除染装置スラッジ回収装置の進捗状況について

2024年2月19日

東京電力ホールディングス株式会社

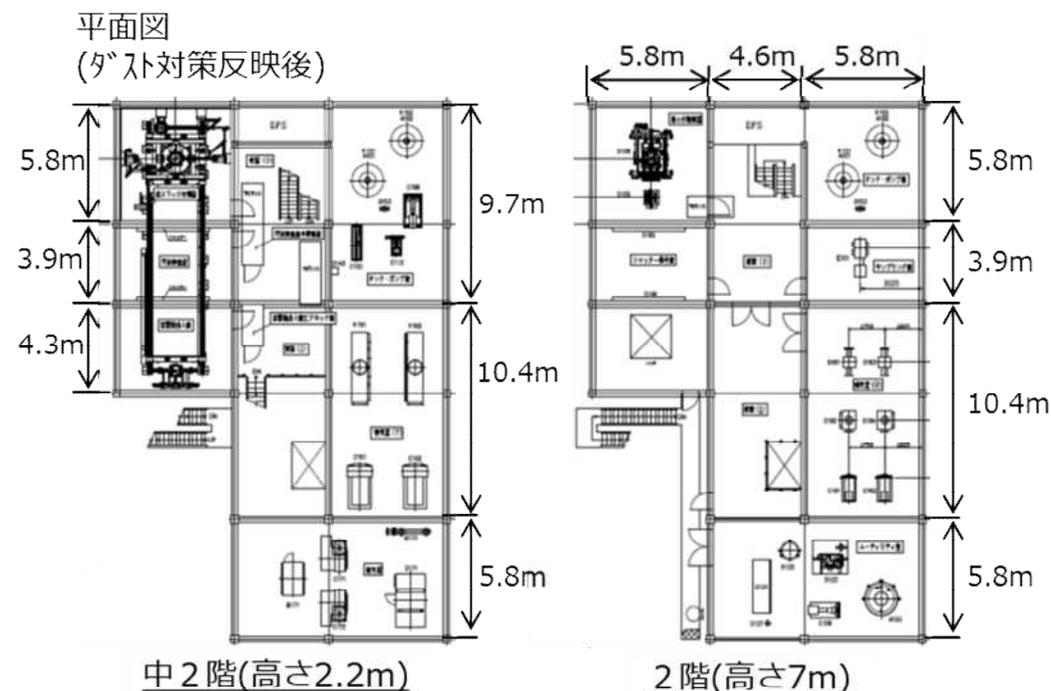
✓ダスト閉じ込め対策の反映に伴い、筐体自体が大型化したことで敷地内への設置が困難になったことから構造変更を実施

✓構造変更に伴い、筐体内の配置設計並びに筐体強度／耐震評価の見直しを実施

廃スラッジ充填時の各飛散防止カバーのダスト吸引概要

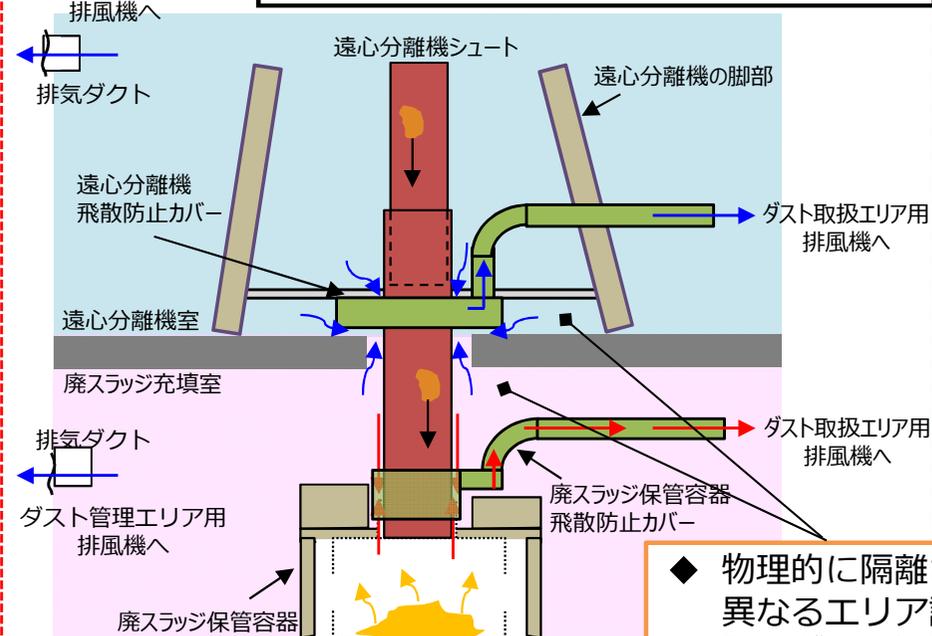
◆ 物理的に隔離されていない部屋がそれぞれ異なるエリア設定となっており、エリアを跨ぐダスト逆流の可能性を否定できない

現行設計の課題	信頼性向上策における対応（検討中）
廃スラッジを非密封で扱う区域を起点とする3段階の負圧維持	当初、シャッターに隙間が生じることについては気流管理による負圧維持を想定していたが、各シャッターの隙間部に都度目張りを実施し、隙間部面積を小さくすることで、シャッターで隔てられた部屋間に計測可能な差圧を生じさせ、3段階の負圧を維持する設計への見直しを検討中。また、シャッターの目張り作業、開閉動作の前には部屋内のダスト測定を行い、問題のないことを確認して作業を進める。
排風機停止時の逆流防止措置	現在、異常時のエリア隔離の目的で自動ダンパの設置を想定しているが、そこに逆止ダンパを追設し、信頼性を向上することを検討中。ただし、追設が困難な場合は、ダンパ選定の妥当性を定量的にお示しする。
物理的に隔離されていない部屋同士のエリア設定	物理的区画がない部屋同士については、同一区分となるようにエリア設定を変更する。
汚染区分に応じた換気空調系の分離	汚染区分に応じて換気空調系を完全に分離した場合の配置等を検討中であるが、空調設備及びダクト等のサイズアップが必要となり、敷地内の設置が成立しない可能性が高いと考えている。換気空調系の分離が困難な場合は、異常時の隔離を確実にを行うことを前提とした現状の空調設計の妥当性をお示しする予定。

シャッター部の隙間箇所

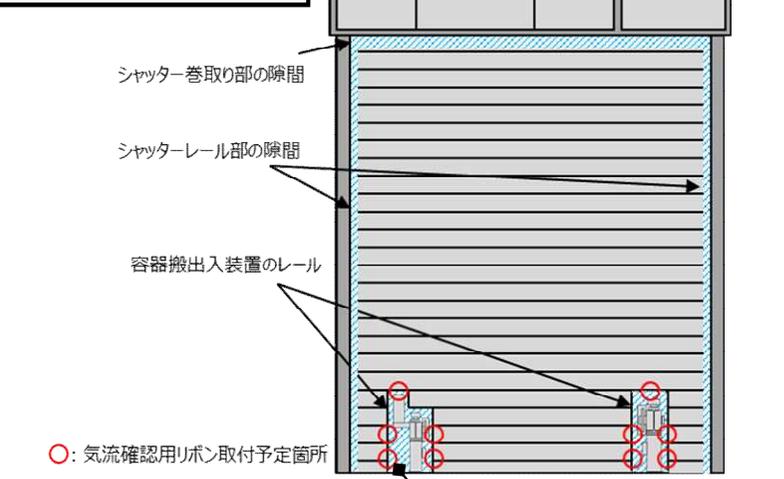
◆ シャッターやレールの機構上、隙間が生じており、現状では計測可能な差圧を確保できていない
